朝倉駅前ロータリー改良工事に伴うバスの運行経路の変更について（案）

- ・路線バス岡田線古見駅経由以外の路線
- ・停留所（乗り場・降り場）・・・移設
- ・変更予定日・・・令和4年3月1日

施工中の朝倉駅前ロータリー改良工事の進捗に伴い、整備済み区間の暫定的な利用を開始することから、令和4年3月1日から、バスの運行経路、停留所を現在の右の図1から右下の図2に変更して運用する。

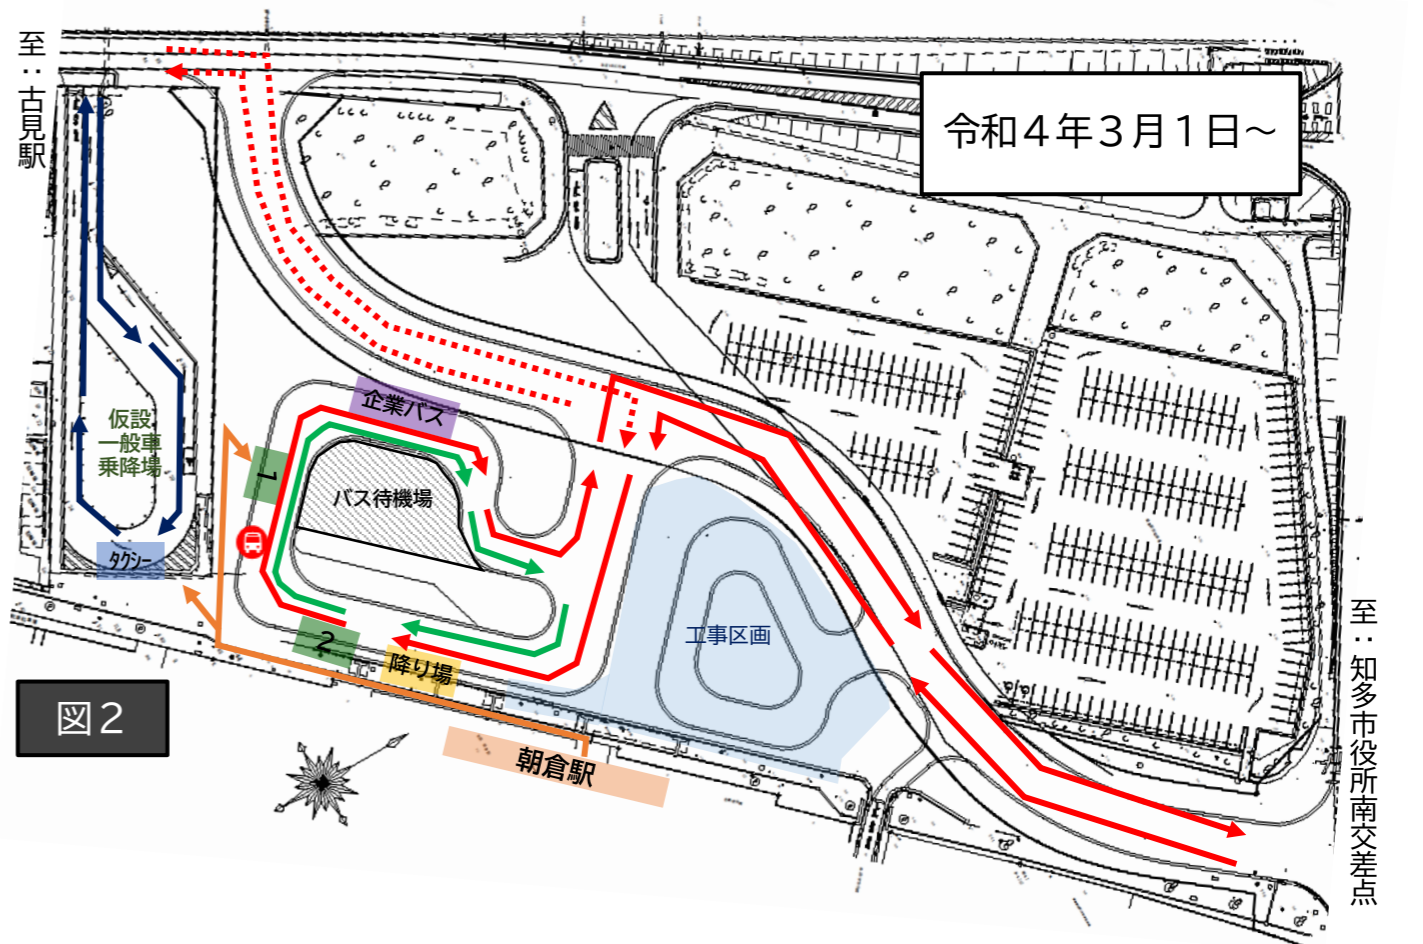
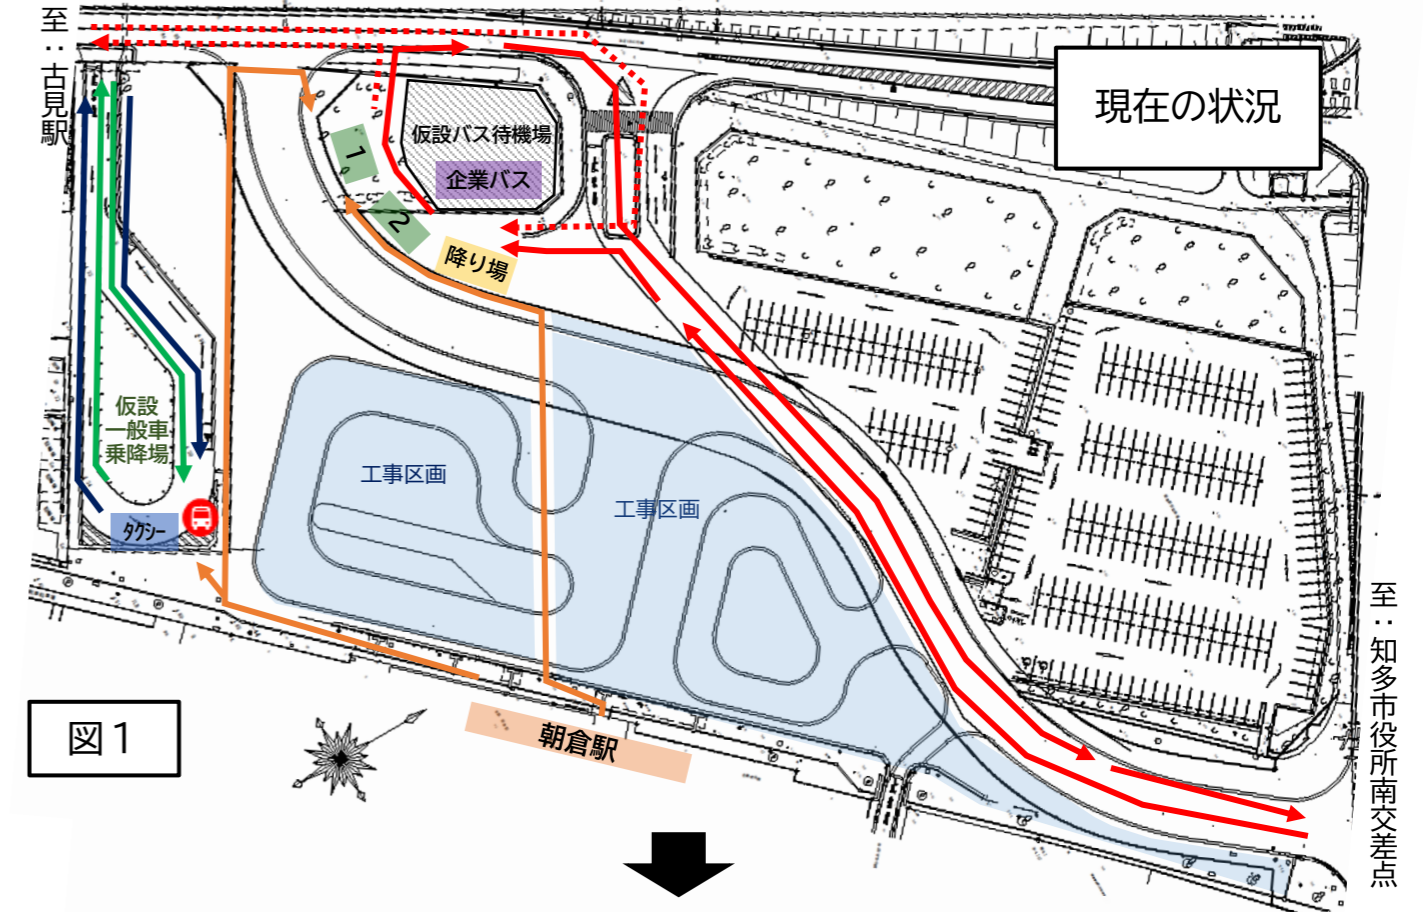
- ア 乗り場は、現在の図1の緑色で着色した箇所から、図2の緑色で着色した箇所に変更となる。乗り間違いなど、利用者の混乱を招かないよう、路線ごとに乗り場を原則固定し、案内看板を設置する。
- イ 降り場は、現在の図1の黄色で着色した箇所から、図2の黄色で着色した箇所に変更となる。
- ウ 乗降場には屋根を設置する。
- エ 企業バス乗降場は、図1の仮設バス待機場内の紫色で着色した箇所から、バスロータリー内の図2の紫色で着色した箇所に変更する。
- オ 西知多総合病院シャトルバス乗降場は、図1の赤色丸印で示した仮設一般車乗降場内からバスロータリー内の図2の赤色丸印で示した場所に変更する。
- カ 駅-バス停間の乗降客の動線は、図2のオレンジ色の矢印のとおり。

- ア バスの運行経路は図2の赤色の矢印のとおり。なお、朝倉駅前ロータリー改良工事の完了後の運行経路も同様となる。
- イ あいあいバス及び路線バスともダイヤに変更無し。
- ウ バスロータリーは市有地となるが、バスが通行することについては了承済み。
- エ 区画線や注意看板の設置などにより、バス乗降場への一般車の流入対策を図る。

新旧路線図について

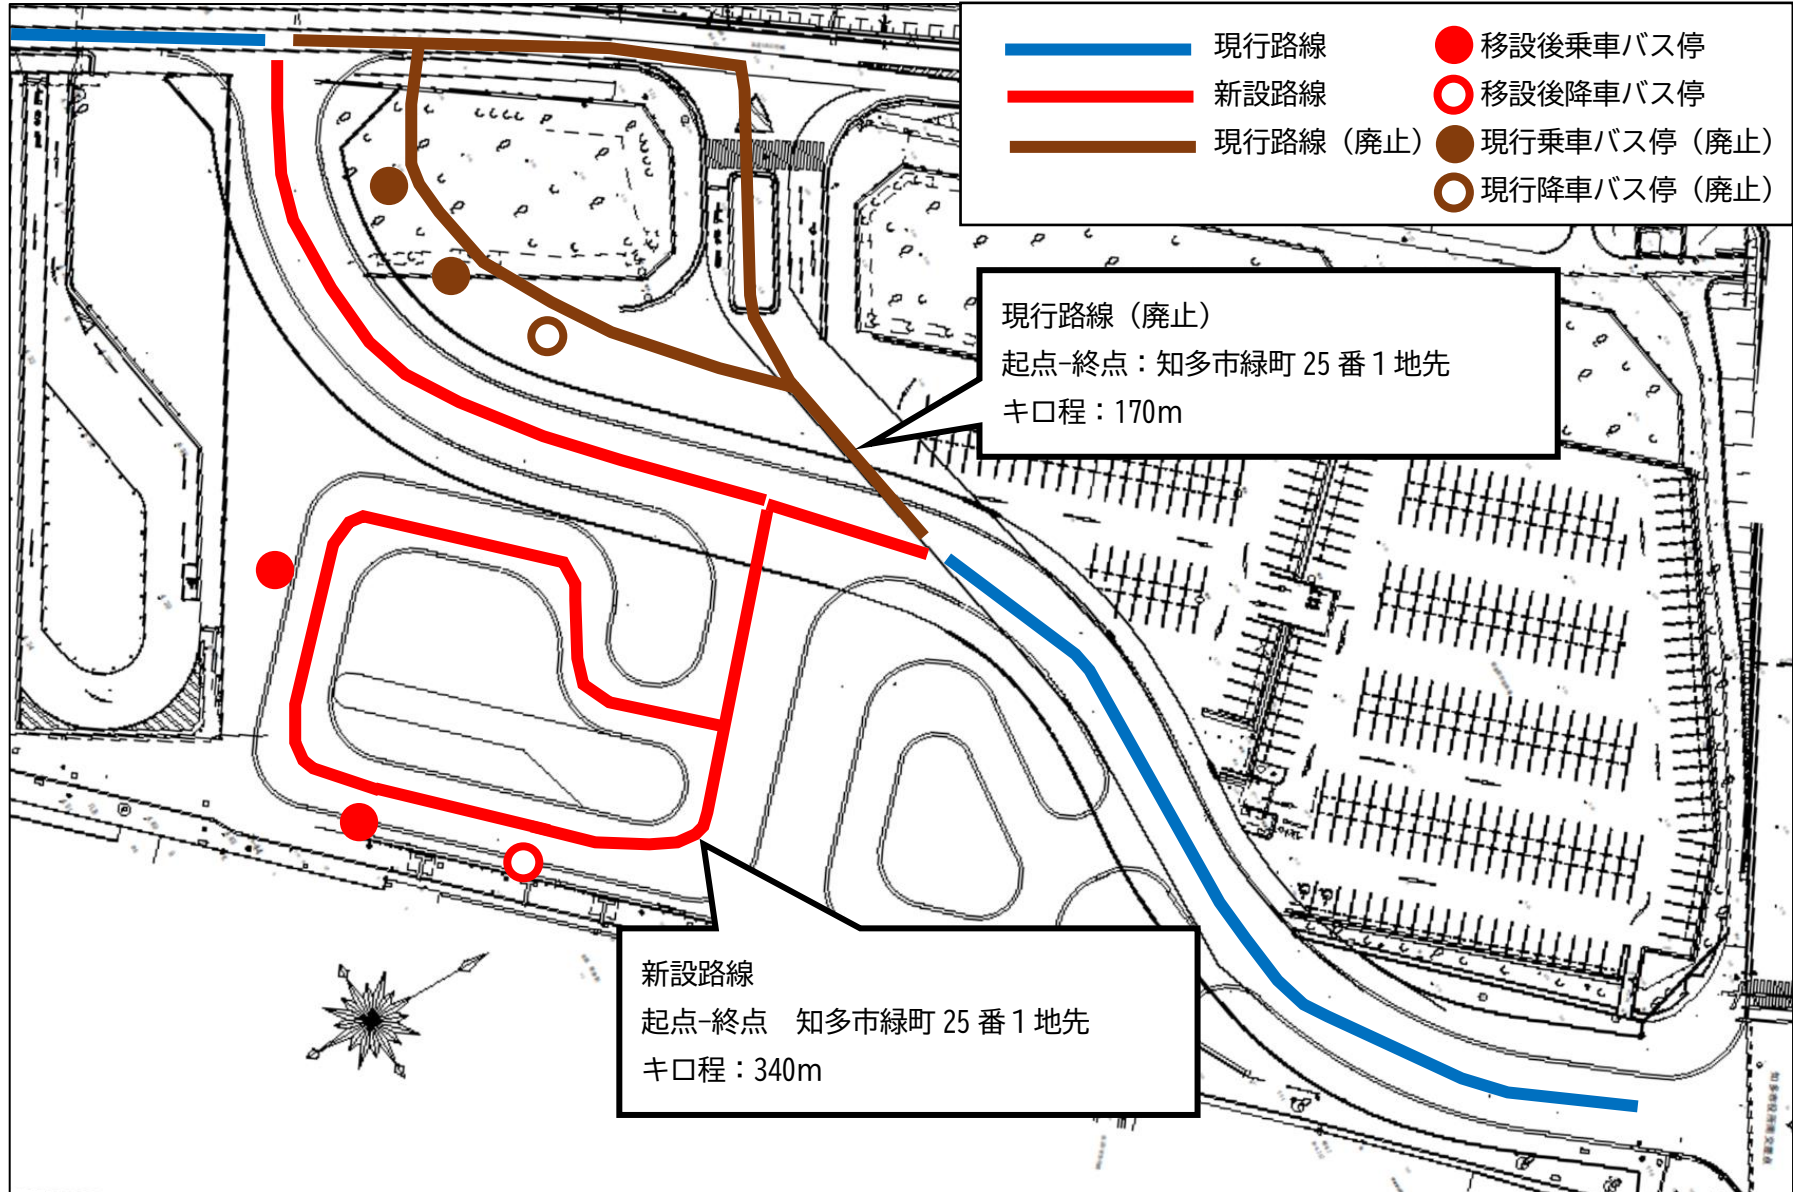
系統名	岡田線		朝倉団地線
	岡田A （古見駅経由）	岡田B （イトーヨーカドー経由）	
路線延長	上り：5.7km → 5.8km 下り：5.7km（変更無し）	上り：5.8km（変更無し） 下り：6.0km（変更無し）	4.0km（変更無し）
所要時間	上り：17分（変更無し） 下り：17分（変更無し）	上り：22分（変更無し） 下り：22分（変更無し）	17分（変更無し）
停留所	朝倉駅前停留所の乗り場・降り場の位置変更		
車両	中型バス	中型バス	中型バス
運行回数	上り：平日10便 休日6便 下り：平日9便 休日6便	上り：平休日9便 下り：平日10便 休日9便	3便
運賃	変更無し		
運行事業者	知多乗合株式会社
